con la presente si inviano Osservazioni per l'impianto eolico cod. procedura (id_vip/id_mattm):10844 per la produzione di energia elettrica da fonte eolica costituita da n.6 aerogeneratori della potenza complessiva di 37,2 MW, un sistema di accumulo da 25MW e relative opere connesse in loc."Riempillo" nel Comune di Pitigliano (Gr).

Impianto per la produzione di energia elettrica da fonte eolica, costituito da 6 aerogeneratori della potenza complessiva di 37,2 MW, un sistema di accumulo da 25 MW e relative opere connesse in località "Rempillo" nel comune di Pitigliano (GR).

TESTO DELLE OSSERVAZIONI

OSSERVAZIONE N. 8: RISCHIO COLLISIONE PER ROTTURA ELEMENTI ROTANTI e CROLLO AEROGENERATORE o SPEZZAMENTO TORRE.

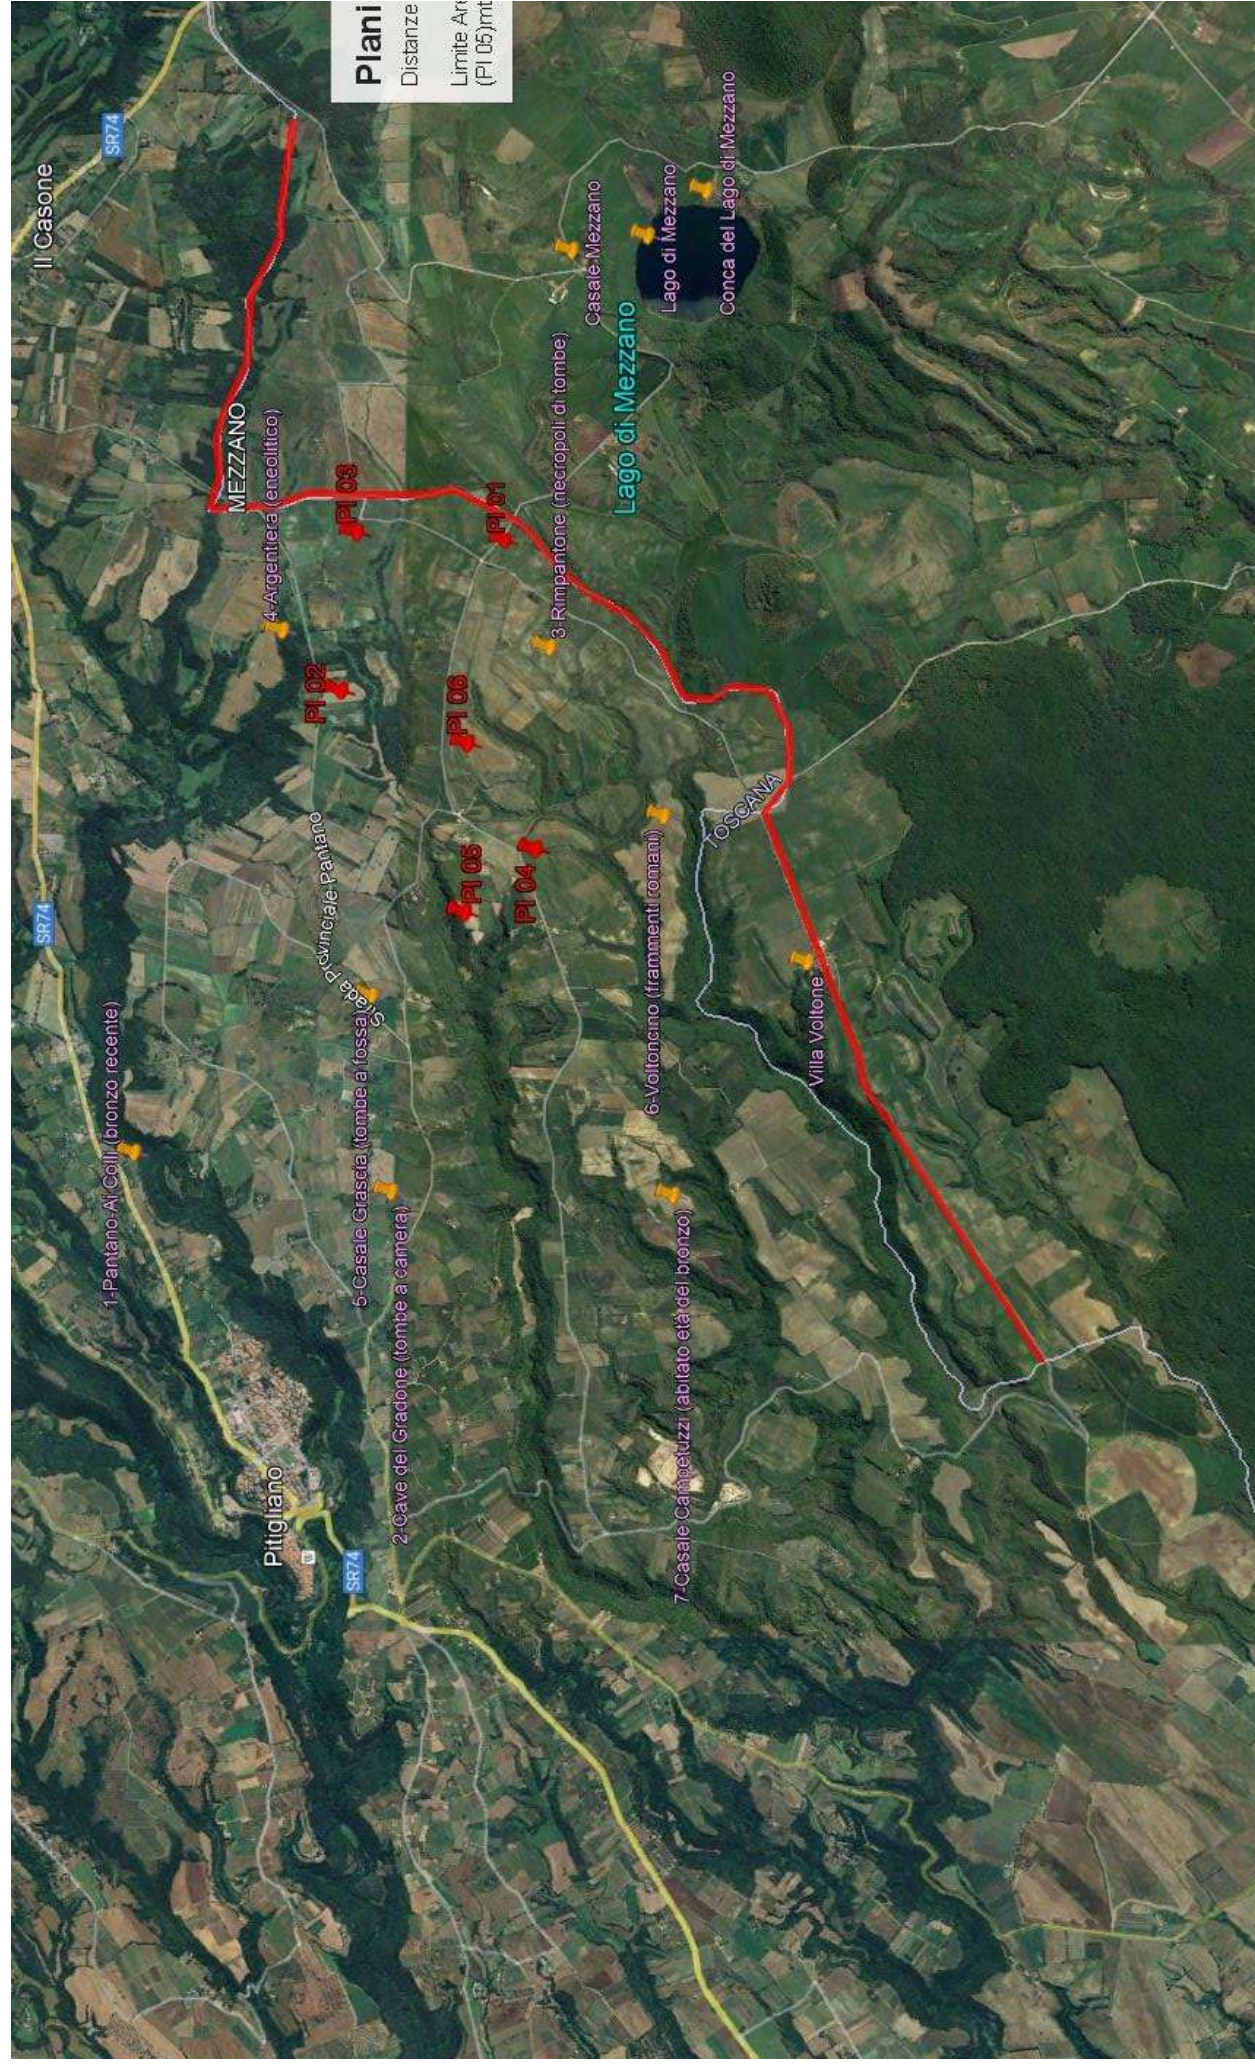
Viene quindi calcolato il tempo di volo considerando la velocità verticale iniziale applicata al centro di gravità. Nota la durata di volo e conoscendo le componenti orizzontali e verticali della velocità è possibile definire la traiettoria dell'elemento distaccatosi. Le conclusioni dello studio analitico del fenomeno, **basato su grossolane approssimazioni anche dichiarate**, ha dimostrato che è opportuno evitare la presenza di ricettori sensibili al probabile distacco di organi rotanti nella circonferenza di raggio 170 m dall'asse dell'aerogeneratore. Il dato dei 180 metri lineari, riportato nel documento della proponente "DC23062D-C14 Relazione Gittata Massima" non è assolutamente condivisibile e non realistico in quanto addirittura inferiore all'altezza della pala. Il fenomeno è molto più complesso da stimare analiticamente, per questo si rimanda all'esperienza dei costruttori più esperti i quali indicano detto fenomeno come molto raro con una variabilità di ritrovamenti dei frammenti a distanze molto varie, in relazione ai numerosi fattori che possono condizionare l'evento, l'orografia, la velocità del vento, la direzione, le azioni aerodinamiche di portanza che potrebbero spingere a centinaia di metri frammenti di elementi rotanti, come purtroppo avvenuto già in passato. Il rischio è elevato sia per gli abitanti che si trovano entro i 500 metri lineari sia per gli agricoltori che si troveranno a coltivare i suoli sottesi dall'impianto. Senza dimenticare che un aerogeneratore verrebbe collocato a poco più di 200 metri dalla strada provinciale Pantano e un altro vicino ad una strada sterrata ma ben mantenuta e quindi usata. Per questo ulteriore motivo legato all'incolumità delle persone, chiediamo che venga espresso parere contrario alla realizzazione dell'impianto eolico "Rempillo".

ALLEGATO alle OSSERVAZIONI all' IMPIANTO EOLICO denominato REMPILLO nel COMUNE di PITIGLIANO (GR). Com

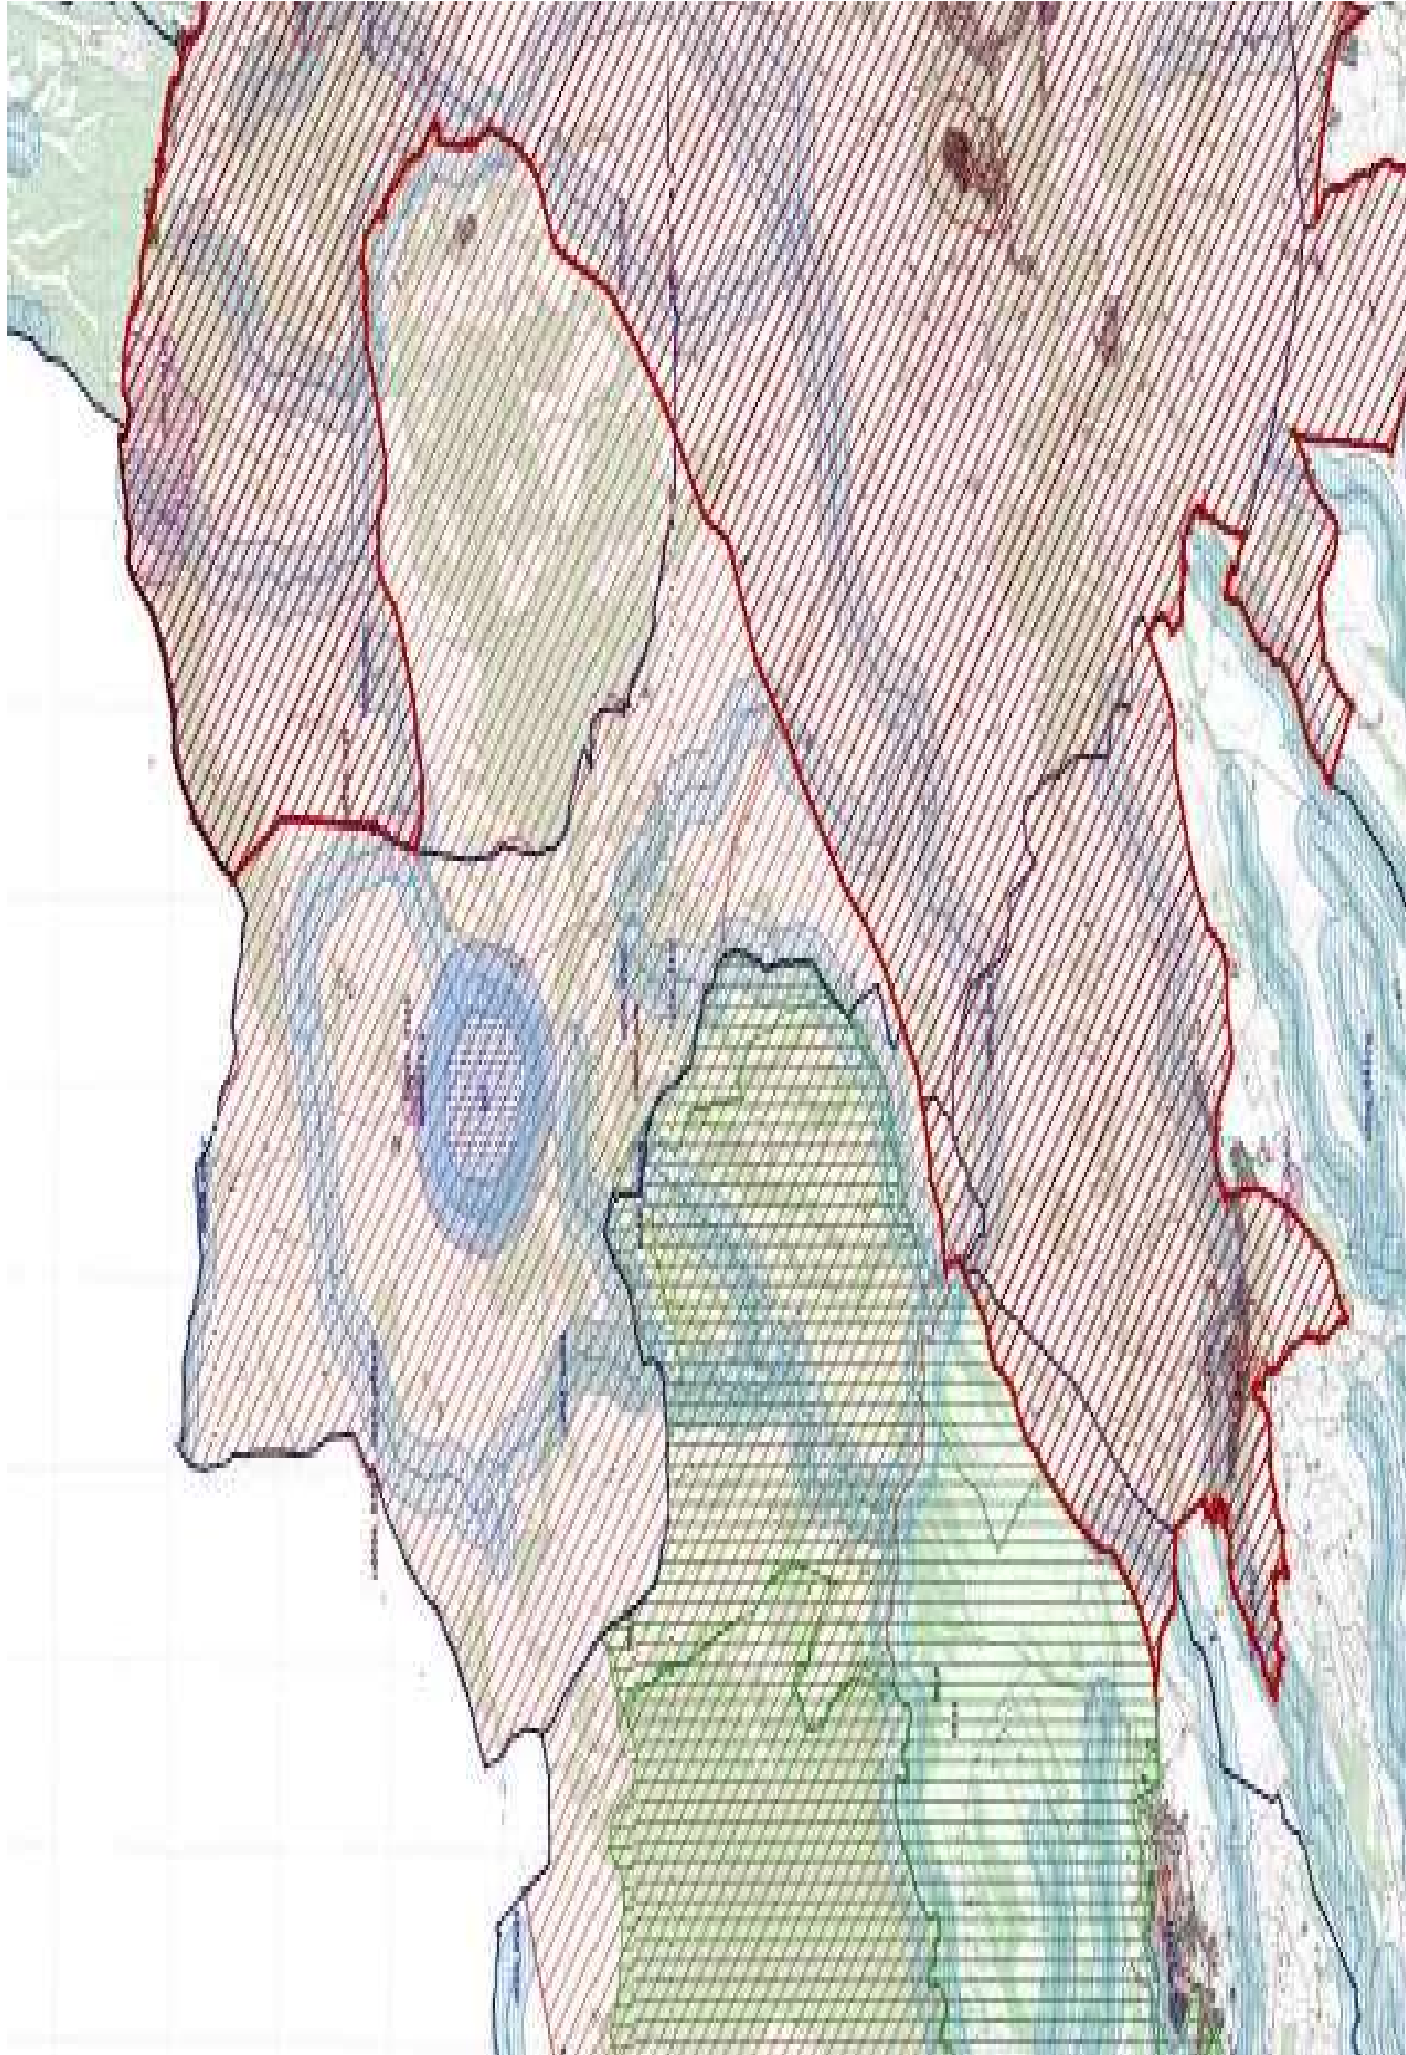
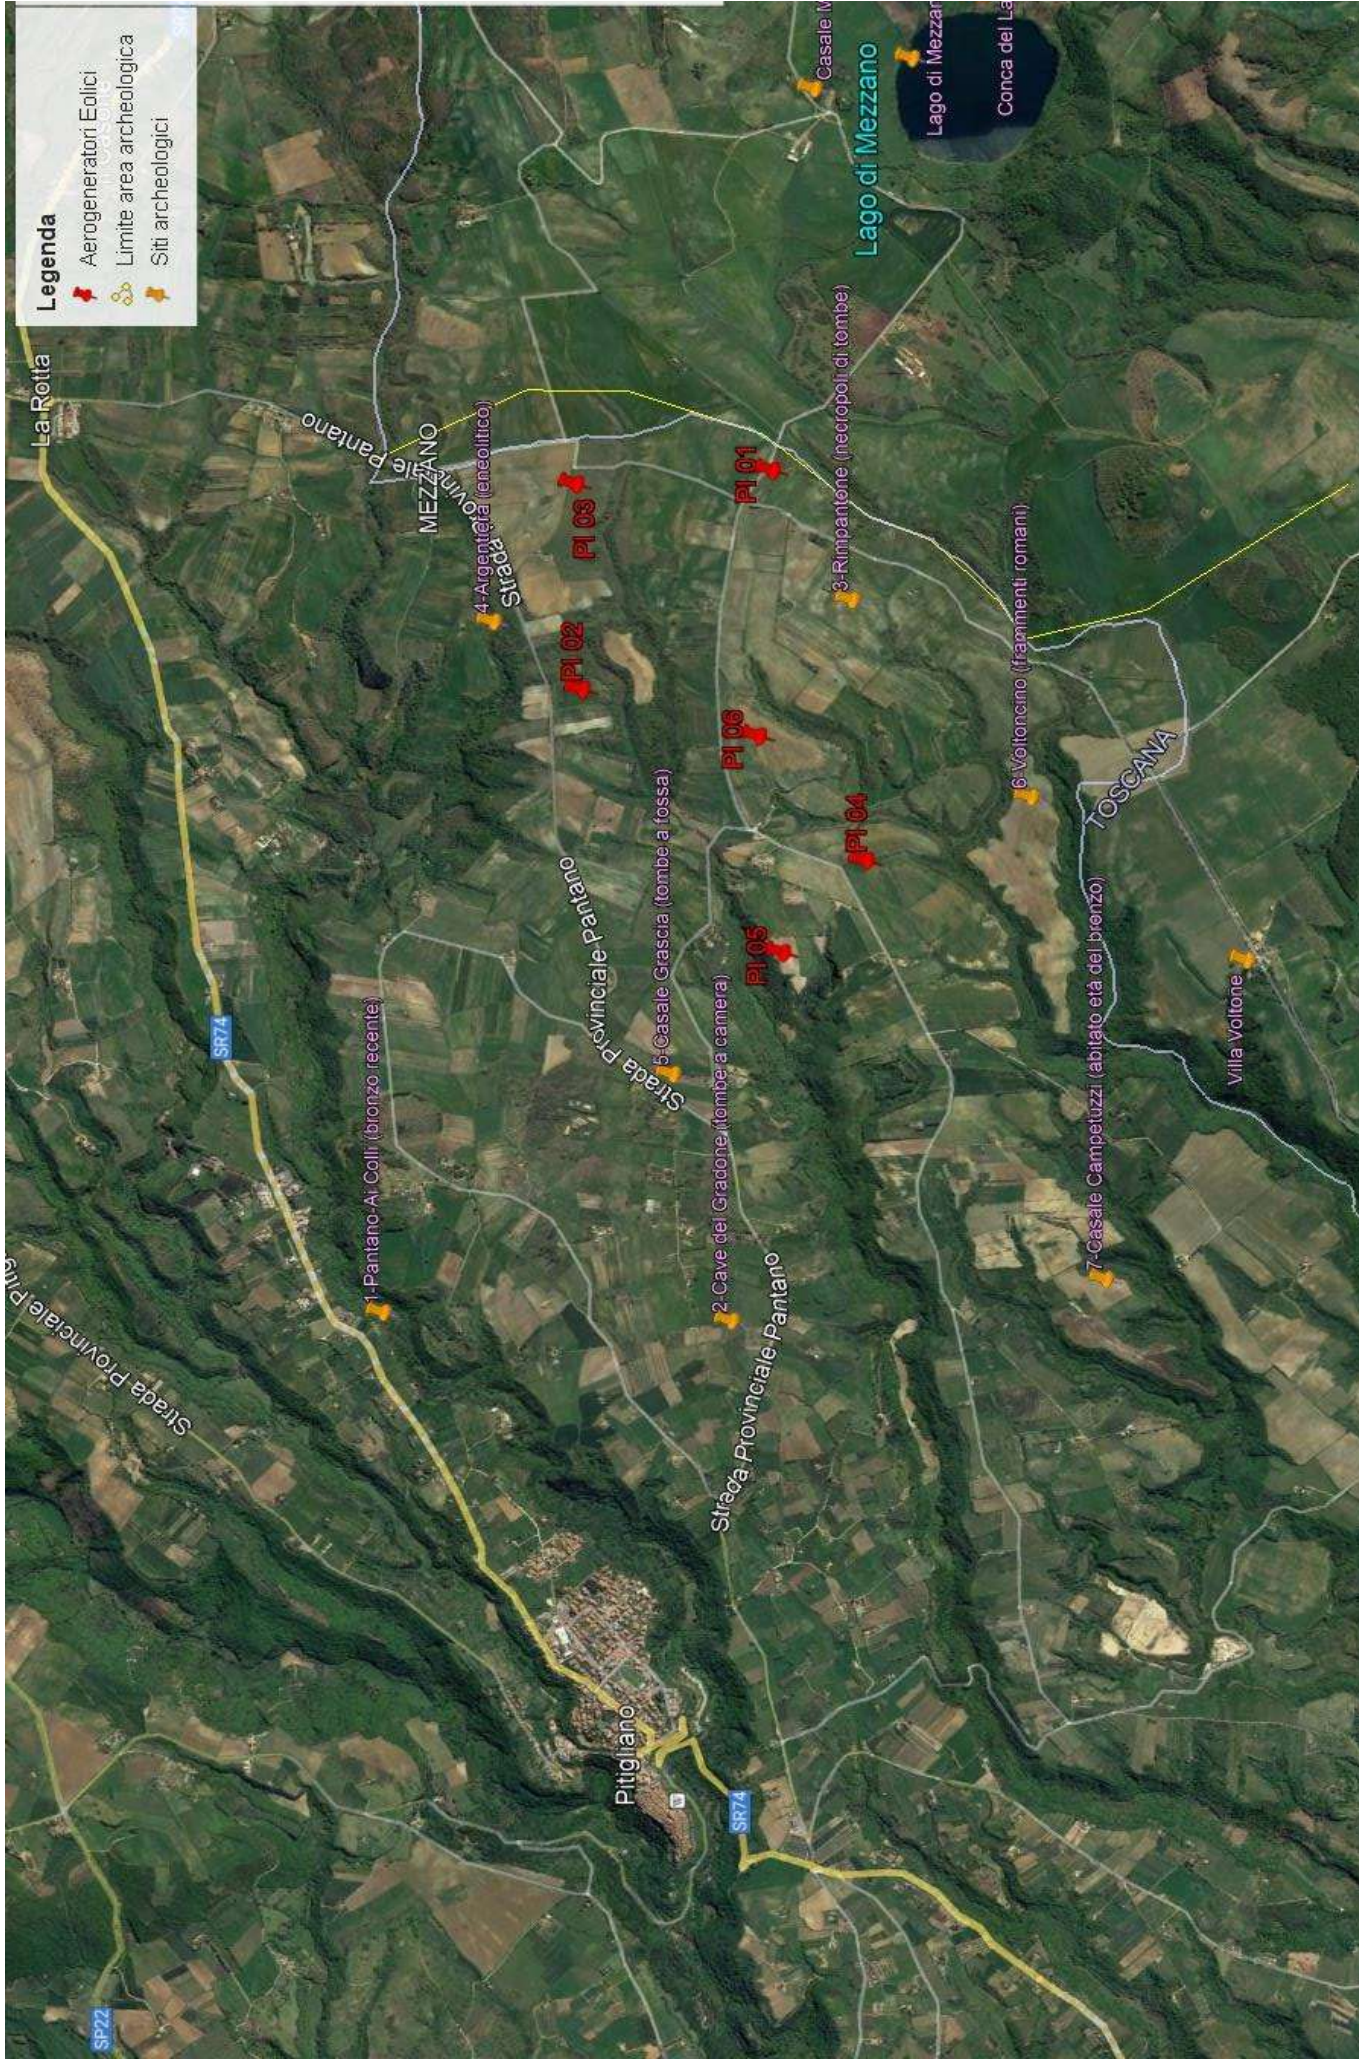
In sintesi, visti l'art. 20 comma 8 lettera c) quater del D.Lgs n 199/2021 e le Linee guida nazionali appena citate, considerato l'enorme impatto dell'impianto eolico industriale denominato "Rempillo" sulla zona paesaggistica di notevole interesse pubblico ben individuata nelle immagini n.1 e n. 2 e sui

Beni Culturali evidenziati nell'immagine n. 3 dell'Allegato alle presenti Osservazioni, per la collocazione delle pale P04 e P05 direttamente all'interno del perimetro di un'area archeologica e per gli impatti anche sull'area intermedia e vasta dei pregiati territori laziali della Tuscia settentrionale e in particolare di quelli del pitiglianese ricco di emergenze agricole, naturalistiche, storiche e archeologiche del periodo etrusco ma non solo, si chiede che venga negata l'autorizzazione all'insediamento dell'impianto eolico denominato "Rempillo".
